Verslag huishoudelijke elektrische installatie op laagspanning en zeer lage spanning

Referentie: **011-20260929-02**	Datum controle: **29/09/2026**
Keurder: **011**

Eigenaar:	**Onbekend**	EAN-code:	**541448820056140543**
Adres installatie:	**Molenstraat 116, 2270 - Herenthout**	Nummer teller(s):	**1SAG1100604851**
		Distributienetbeheerder installatie:	**Fluvius**
Datum uitvoering installatie:	☑ Vóór 01/10/1981 ☑ Tussen 01/10/1981 en 01/06/2020 ☐ Vanaf 01/06/2020		
Type:	☑ Wooneenheid ☐ Niet-huishoudelijk ☑ PV ☑ Batterij ☐ Laadpaal

Inbreuk(en):

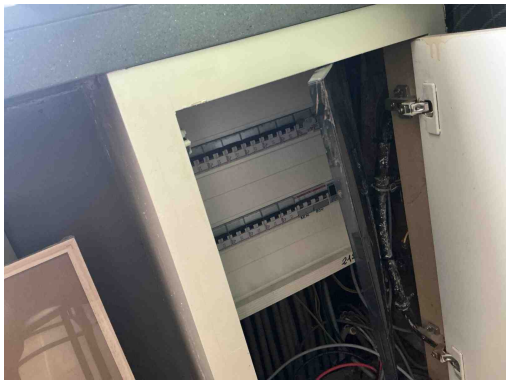
B17 - De voedingsspanning is niet op elk bord vermeld (Boek 1: 3.1.3.3).
Opmerking: Oa bord 1

B04 - De aanduiding van de kringen, klemmen en/of schakelapparatuur ontbreekt, is onjuist of is onvolledig (Boek 1: 3.1.3.1/5.1.6.1).
Opmerking: Oa bord 1

Inbreuk(en):

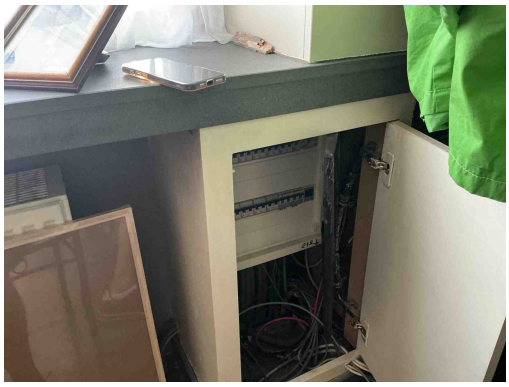
B26 - Het elektrisch bord kon niet gedemonteerd worden (Boek 1: 5.3.5.1).
Opmerking: Oa deur niet volledig te openen

Inbreuk(en):

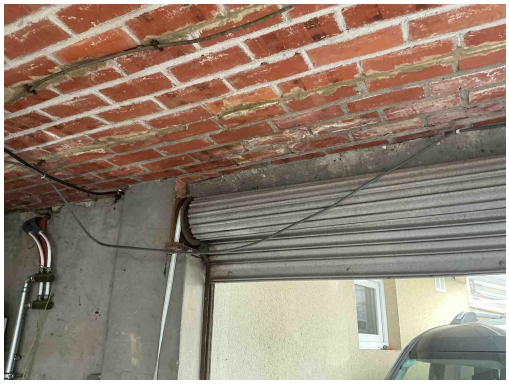
B02 - Het elektrisch verdeelbord is onvoldoende bereikbaar (Boek 1: 5.3.5.1).
Opmerking: Oa ingebouwde kast tegen de grond

Inbreuk(en):

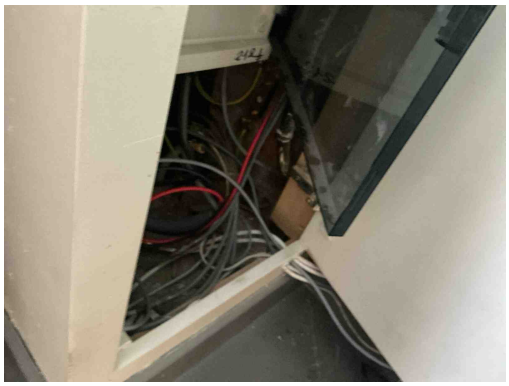
C13 - Onvoldoende bevestiging van de leiding(en) (Boek 1: 5.2.9.5).
Opmerking: Oa solar kabel aan bord 1, garage

Inbreuk(en):

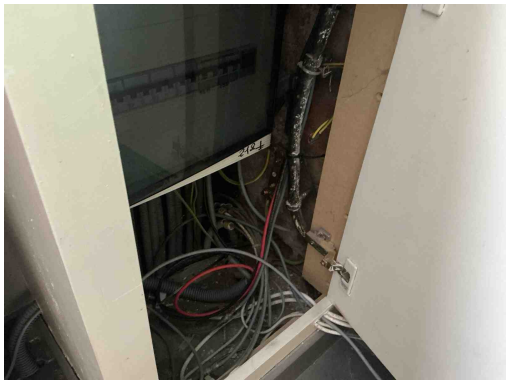
C13 - Onvoldoende bevestiging van de leiding(en) (Boek 1: 5.2.9.5).
Opmerking: Oa solar kabel aan bord 1, garage

Inbreuk(en):

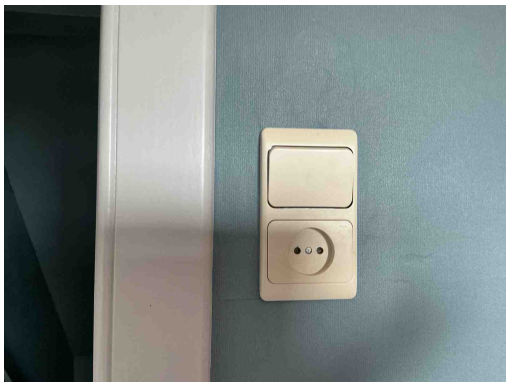
A11 - De aardingsonderbreker is niet op een normale manier bereikbaar (Boek 1: 5.4.3.5).
Opmerking: Oa aan bord 1 - Re meting niet uitgevoerd meting niet kunnen uitvoeren

Inbreuk(en):

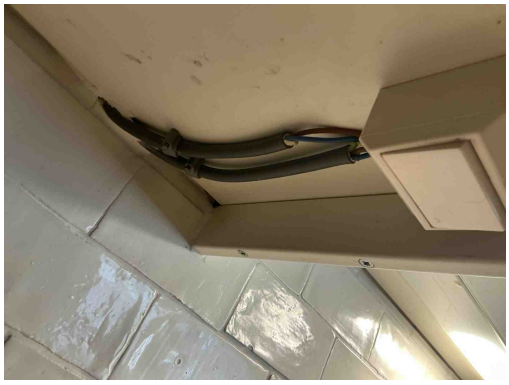
A20 - Er bevindt zich een contactdoos zonder beschermingsgeleider in de elektrische installatie. Deze is niet geplaatst achter een differentieelstroombeschermingsinrichting met grote (max. 30mA) of zeer grote (max. 10mA)gevoeligheid. (Boek 1: 8.2.1.b)
Opmerking: Oa slaapkamer

Inbreuk(en):

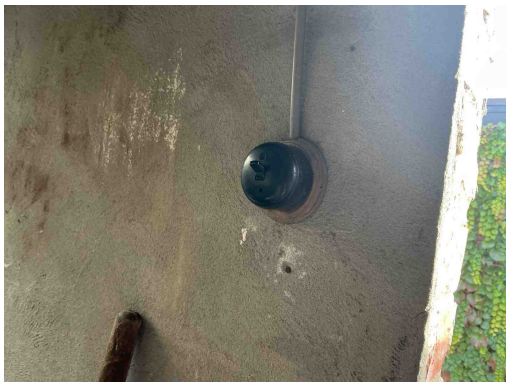
C38 - Het gebruikte kabeltype (snoerkabel) voldoet niet aan de specificaties die van toepassing zijn op voedingsleidingen voor vaste installatie (Boek 1: 1.4.2.1, 5.2.6.2).
Opmerking: Oa kelder

D28 - De voorlopige verlichting is genaakbaar (hoogte <2,5m) en bevindt zich niet achter een differentieelstroombeschermingsinrichting met een gevoeligheid van max. 30mA (Boek 1, Onderafdeling 5.3.4.2.i)
Opmerking: Oa kelder, garage

Inbreuk(en):

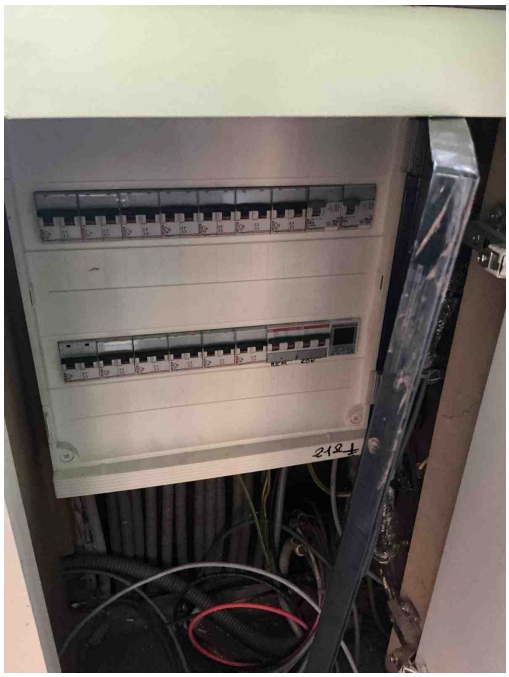
T13 - Opbouwcontactdozen en/of -schakelaars zonder achterplaatje mogen niet rechtstreeks op een brandbare ondergrond bevestigd worden (Boek 1: 4.3.3.5).
Opmerking: Oa garage
